**„Výstavba budovy mateřské školy, školní družiny a úprava přilehlého školního hřiště
v areálu ZŠ Přemyslovo náměstí 1“**

VYSVĚTLENÍ, ZMĚNA NEBO DOPLNĚNÍ ZADÁVACÍ DOKUMENTACE

Vysvětlení zadávací dokumentace č. 1 ze dne 6. 3. 2025

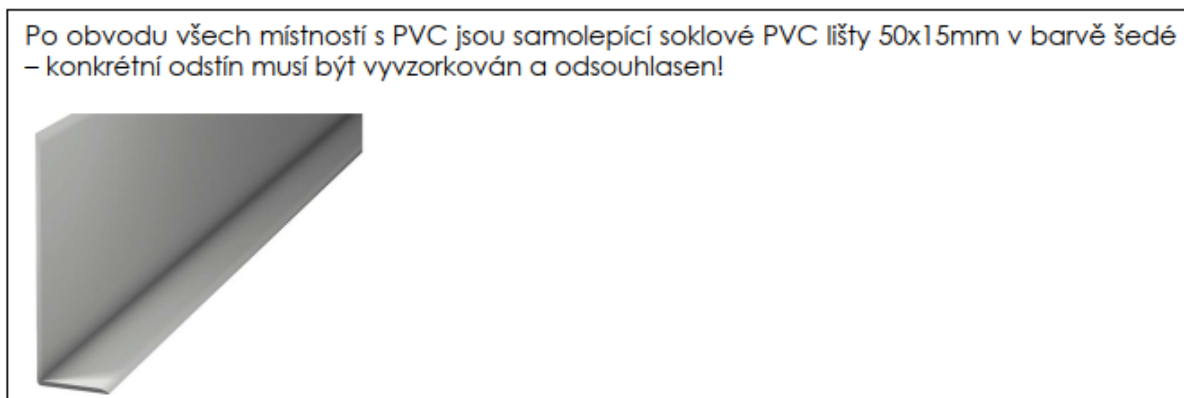
Další dotaz směřuje k protiskluznosti. Ve VV i v TZ je uvedena protiskluznost R10. Námi poptaný odborný subdodavatel nás upozornil, že vodivé podlahoviny mohou mají protiskluznost R9.

Rádi bychom vás tímto požádali o prověření a případné sjednocení.

- a) jedná o formální chybu v psaní s tím, v tomto rozsahu došlo k chybě v psaní s tím, že tyto skutečnosti byly uvedeny do souladu v rozsahu soupisu prací a technické zprávy;
- b) jedná o formální chybu v psaní s tím, v tomto rozsahu došlo k chybě v psaní s tím, že tyto skutečnosti byly uvedeny do souladu v rozsahu soupisu prací a technické zprávy
- c) požadována protiskluznost R9; tato skutečnost byla upravena v aktualizovaném soupisu prací a technické zprávě;
